Verbale di sopralluogo n. 48/CR/2016

Il presente verbale viene redatto in attuazione dei controlli straordinari, di cui alla Disposizione del Commissario n. 30GC del 16/03/2016, relativamente al sito industriale *Fonderie Pisano & C, Spa*, con sede legale e impianto nel Comune di Salerno, via Dei Greci n. 144, attività IPPC codice 2.4: Fonderie di metalli ferrosi con capacità di produzione superiore a 20 tonnellate al giorno, autorizzata con Decreto Dirigenziale n. 149 del 26/07/2016.

Oggetto: Sopralluogo presso Fonderie Pisano & C. Spa di Salerno

Foto n. 3 Parcheggio auto

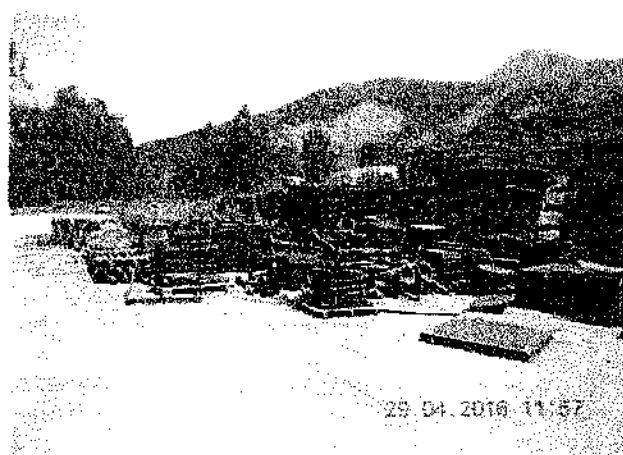
In questa area, su superficie asfaltata, sono presenti diversi autoveicoli ed alcuni autocarri e rimorchi, ed un grosso quantitativo di prodotti finiti. Non è stata rilevata la presenza di griglie di raccolta di acque meteoriche per cui, in caso di pioggia il dilavamento dell'area e dei prodotti ivi presenti recapita per gravità al successivo piazzale posto a quota 93m. (Foto n. 3 e n. 4)

Foto n. 5 Cumulo di rottami ferrosi

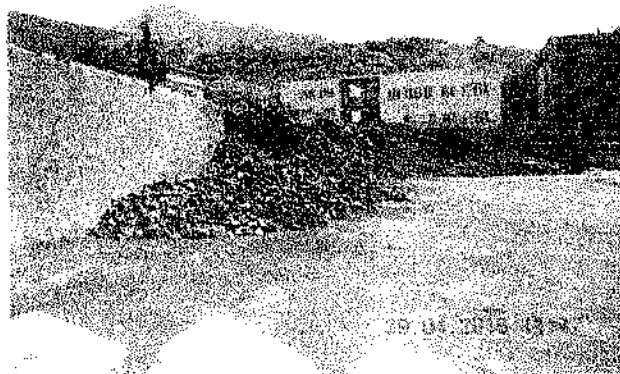
A ridosso di muro di contenimento, posto a confine con la zona a livello più alto, sono presenti, disposti in cumuli separati e non coperti, ingenti quantitativi di materie prime e di rottami ferrosi; tra questi ultimi si notano parti meccaniche di autoveicoli ed autocarri, unte d'olio lubrificante.

Il dilavamento dell'area e dei cumuli di rottami e materie prime ivi depositati, confluiscono in una serie di griglie di raccolta, poste in diversi punti del piazzale; in esse, recapitano anche le acque che ruscellano dall'adiacente piazzale posto a quota 95m. (Foto n. 5 e n. 6)

Foto n. 13 Alcune vasche interrato dell'impianto di depurazione

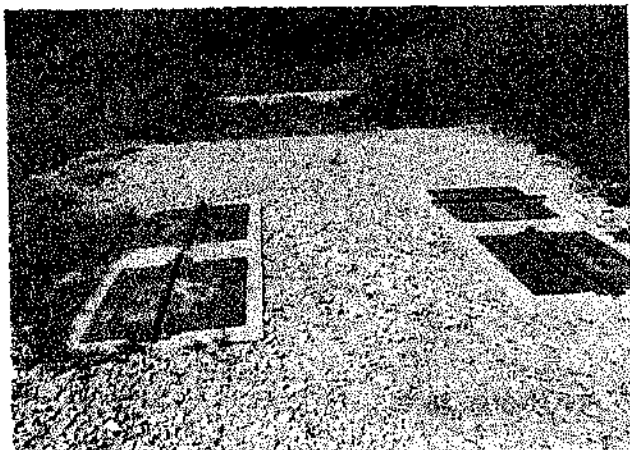
Le acque di dilavamento dei piazzali precedentemente illustrati, recapitano ad un impianto di depurazione del tipo statico, posto all'estremo lato sud dell'azienda, a poca distanza dal fiume Irno. Esso è composto da una serie di vasche interrato nelle quali avviene la sedimentazione e la disoleazione delle acque ivi recapitanti, così come da prospetto esibito dalla parte ed acquisito in copia:

Allo stato, i deflettori presenti nelle vasche ispezionate appaiono divelte vanificando la propria funzione, inoltre esse sono provviste di barra metallica di sicurezza sui tombini e i bacini di disoleazione non sono ispezionabili in quanto i relativi chiusini sono anche saldati.

Da calcoli effettuati con le quote riportate nella pianta-sezione dell'impianto di depurazione, acquisita in copia, risulta, per le vasche di sedimentazione e disoleazione, un volume di 120mc, notevolmente sottostimato per l'ampiezza totale delle aree aziendali che ammontano ad oltre 50.000mq.

Foto n. 14 Tubazioni di ingresso e By-Pass

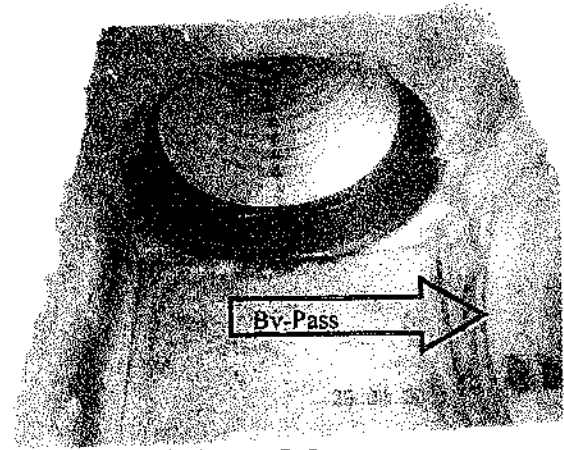
Lo scarico di By-Pass recapita nel corso d'acqua dalla tubazione denominata S3. (Foto n. 13 e n. 14)

Nella fattispecie, è doveroso precisare però che in assenza di un sistema elettromeccanico di rilancio alle fasi successive, l'impianto, a regime, si presenterà con tutti i bacini pieni e, ulteriori acque, non potranno subire lo stesso trattamento per cui, in parte, lamineranno sul liquido già presente mentre il carico eccessivo sarà avviato alla tubazione di By-Pass, e scaricato direttamente nel recettore senza trattamento.

Pertanto in conseguenza di forti precipitazioni protratte nel tempo, l'attivazione del By-Pass, favorirà lo scarico nel recettore (Fiume Irno) di acque non trattate, contenenti materiali solidi e non, derivanti dal dilavamento dei succitati cumuli.
